54. Arbeitsgespräch Koordinationsstelle Baubehörde -
Kammer der Architekten und Ingenieurkonsulenten

AKTENVERMERK

über das am **Freitag, den 11. März 2016** geführte 54. Arbeitsgespräch.

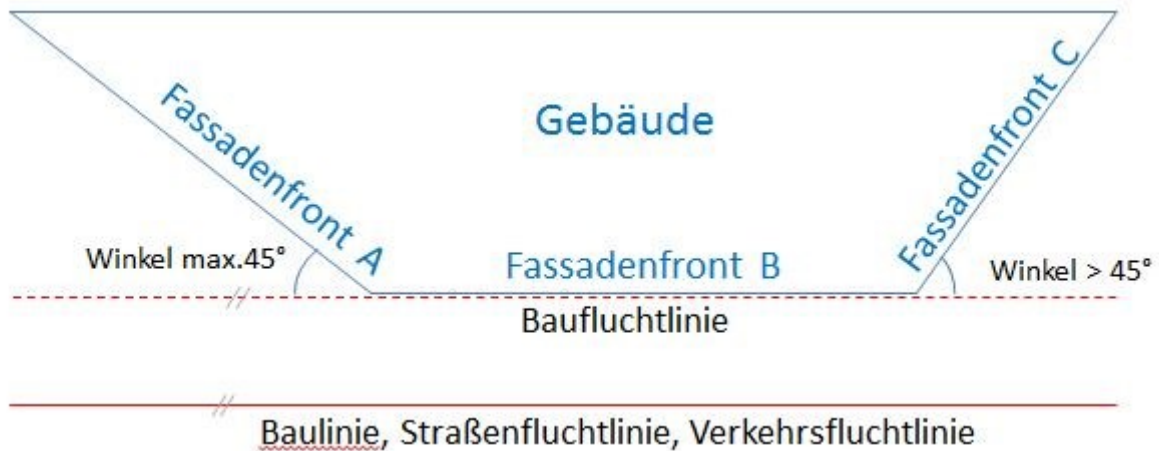
„- gem. § 81 Abs. 6 dürfen Dachgauben höchstens ein Drittel der Länge der betreffenden Gebäudefront in Anspruch nehmen.

Es ergibt sich folgende Fragestellung:

Definition einer Gebäudefront bei Vor- und Rücksprüngen. Ab welchen Abständen ist eine Gebäudefront gesondert zu betrachten?“

*o Zwei oder mehrere zusammenhängende Fassaden, die miteinander einen Winkel von **mindestens 135°** umschließen, sind als eine Front zu betrachten. Auf die sich ergebende gesamte Frontlänge sind die zulässigen Vorbauten gemäß §§ 83 und 84 BO anzurechnen.*

- Teilbereiche A+B bilden eine zugekehrte Front, Vorbauten sind auf die Länge A+B zu bemessen.
- Teilbereich C bildet eine neue eigenständige Front, Vorbauten sind nur auf die Länge C zu bemessen.

o Als zugekehrte Front ist jene Front zu bezeichnen, die bis zu einem Winkel von **höchstens 45°** von vorgelagerten Fluchtlinien gemäß § 5 Abs. 6 BO abweichen.

- Fassadenfront A ist als zugekehrte Front zu bezeichnen.
- Fassadenfront C kann nicht mehr als zugekehrte Front bezeichnet werden.

Sprünge in der Fassadenfront von mehr als 1,50 m bewirken grundsätzlich eine neue Berechnungsgrundlage (neue Front) für zulässige Vorbauten und Gaubenlängen.
